千葉県地方港湾審議会千葉港幹事部会 議案第2号

# 千葉港港湾計画変更(輕易な変更)

## 説明資料

# 専用埠頭計画の変更【葛南西部地区】

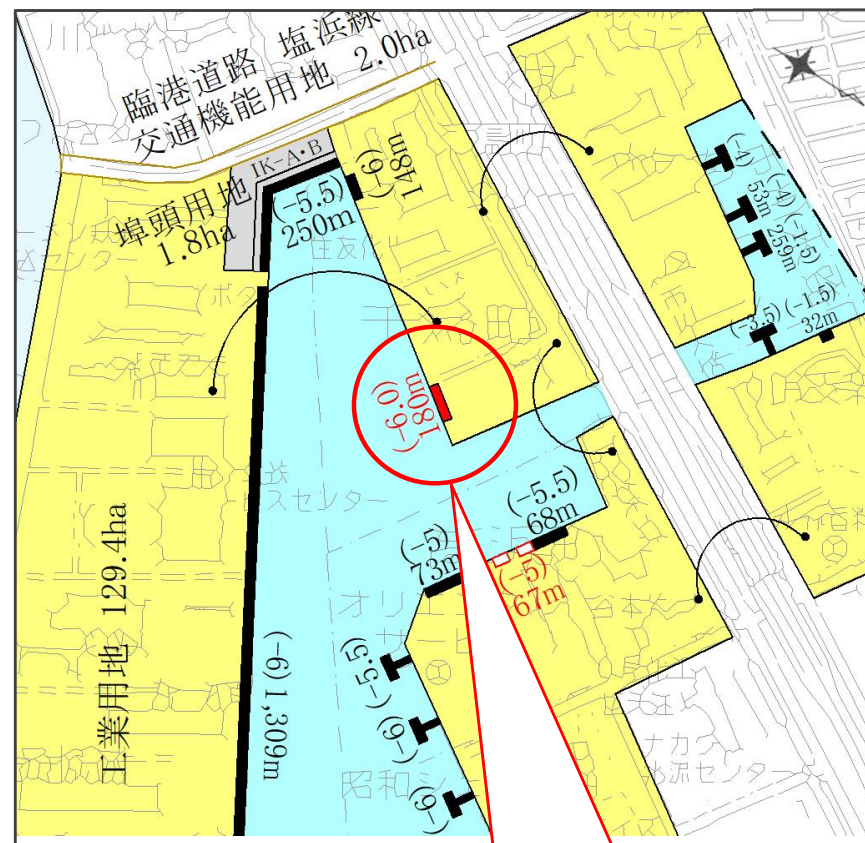
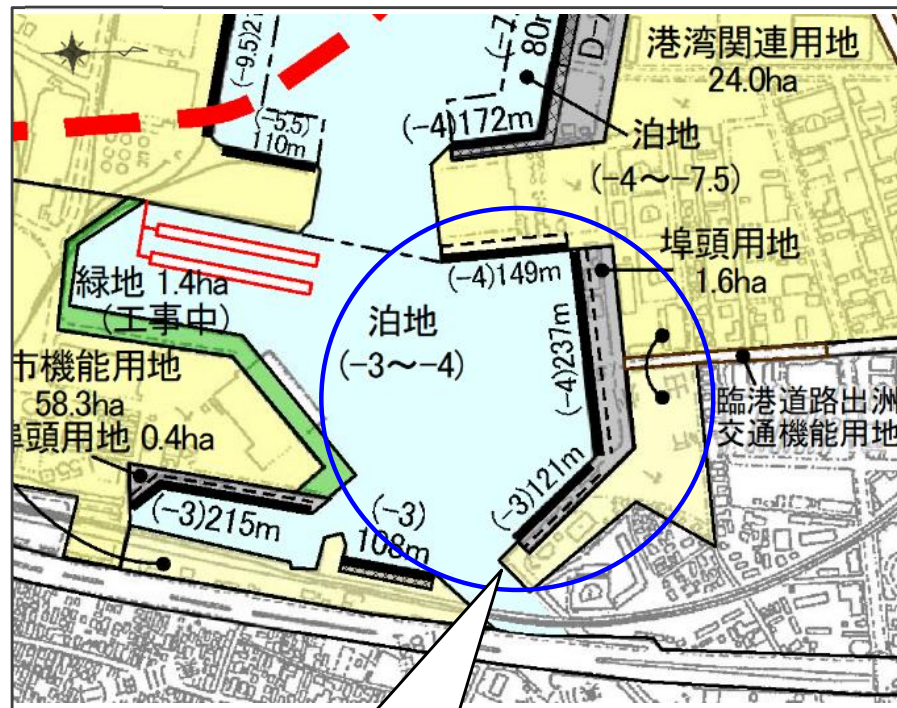
立地企業の要請に基づき、船舶の大型化に対応するため、専用埠頭計画を変更

既定計画

○専用埠頭  
(-4.5)1B 180m[既設]

今回計画

○専用埠頭  
(-6.0)1B 180m[既設の変更計画]

## ○港湾施設の規模及び配置

水深 6m 岸壁 延長180m <既設の変更計画>

既設

水深 4.5m 岸壁 延長180m

# 小型船だまり計画、土地利用計画の変更 【千葉中央地区】

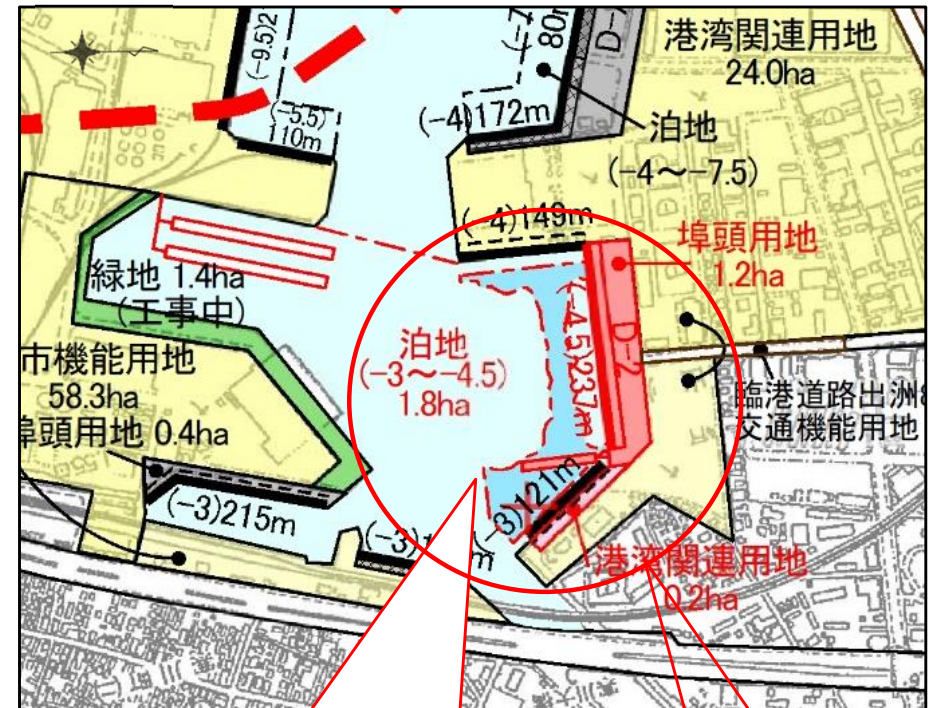
出洲船だまりにおいて、小型船舶の適正な収容を図るとともに、曳船の大型化に対応するため、小型船だまり計画及び土地利用計画を変更

既定計画

- 出洲船だまり
- 泊地(-3~-4) [既設]
- 物揚場(-3)121m [既設]
- 物揚場(-4)386m [既設]
- 埠頭用地1.6ha [既設]

今回計画

- 出洲船だまり
- 泊地(-3~-4.5)1.8ha [既設の変更計画]
- 物揚場(-4)149m [既設]
- 小型棧橋1基 [新規計画]
- 岸壁1バース(-4.5)237m [既設の変更計画]
- 埠頭用地1.2ha [既設の変更計画]

- 港湾関連用地0.2ha [既設の変更計画]

## ○港湾施設の規模及び配置

泊地 水深3~4.5m 面積2ha[既設の変更計画]

物揚場 水深4m 延長149m[既設]

小型棧橋1基[新規計画]

岸壁1バース 水深4.5m 延長237m[既設の変更計画]

埠頭用地 1.2ha[既設の変更計画]

港湾関連用地 0.2ha[既設の変更計画]

なお、これに伴い、既設の水深3mの物揚場121m、埠頭用地0.2haを撤去
